København Kommune, Teknik- og Miljøforvaltningen

## Høringsvar vedrørende Fisketorvet II

URW Fisketorvet A/S ("Fisketorvet"), som ejer Fisketorvet Copenhagen Mall og matr.nr. 1589 Udenbys Vester Kvarter, København og dermed størstedelen af det område, som lokalplansforslaget dækker, har følgende bemærkninger og forslag til ændringer til lokalplansforslaget:

### Mulighed for karnapper ud over maksimal husdybde

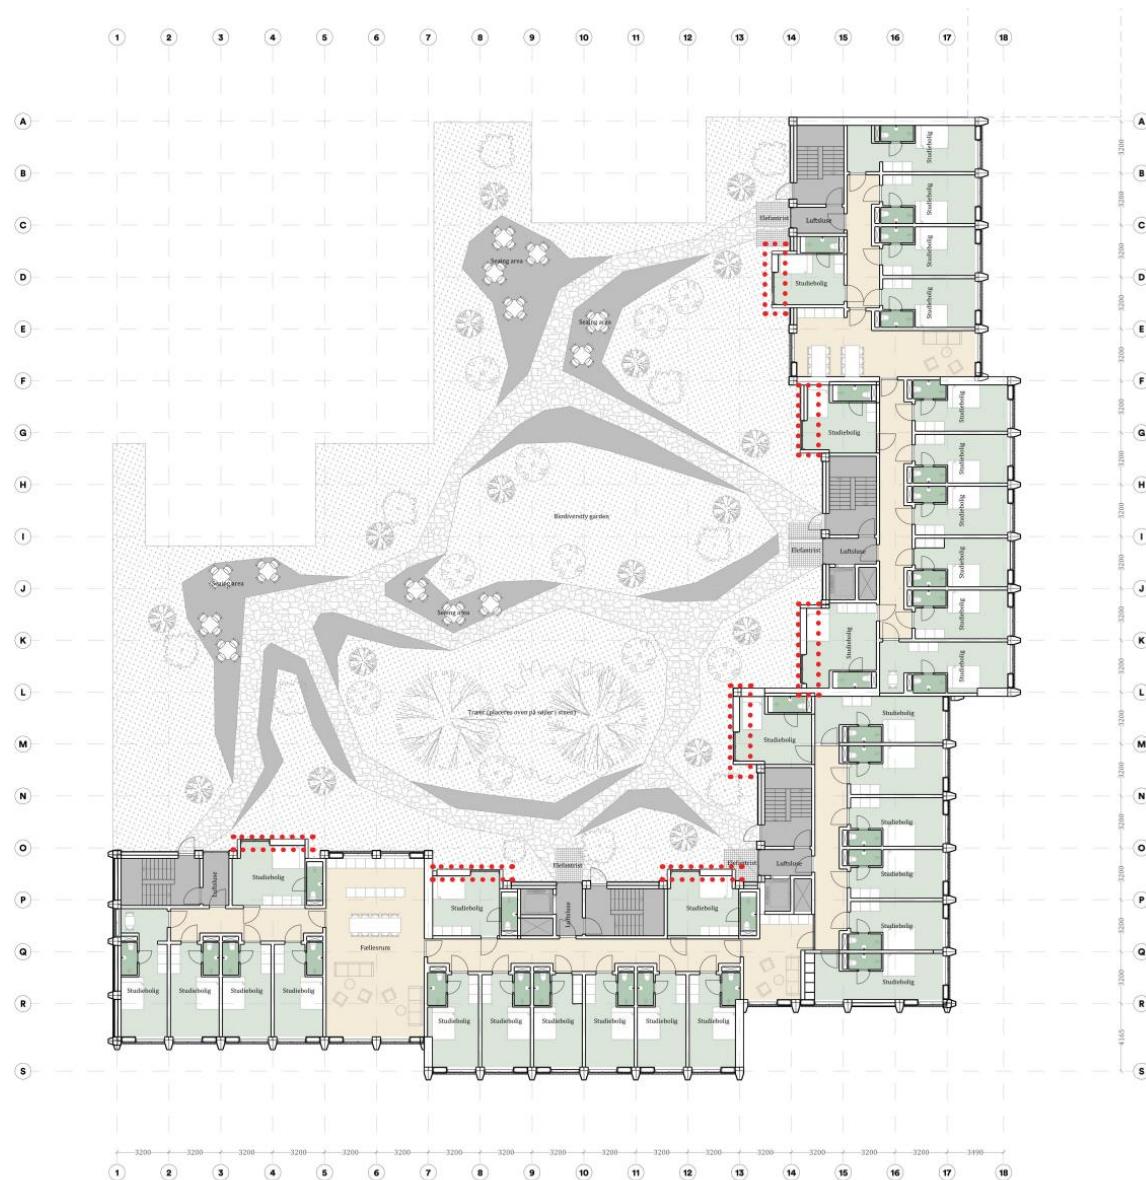
I lokalplansforslagets § 6, stk. 2, anføres, at "[...] karnapper [...] og lignende må etableres ud over byggefeltet og i den dybde, der er angivet i § 7, stk. 3." I lokalplansforslagets § 6, stk. 4, anføres endvidere, at den maksimale husdybde for byggefelt D er 12 meter fra yderside af facade til yderside af facade (dog 13 meter for bygningsenhed D3).

Fisketorvet ser gerne og foreslår hermed, at lokalplansforslaget justeres, så det giver mulighed for, at der i byggefelt D ud over den maksimale husdybde tillige kan etableres karnapper med den form og placering, som fremgår af den som bilag 1 vedlagte skitse.
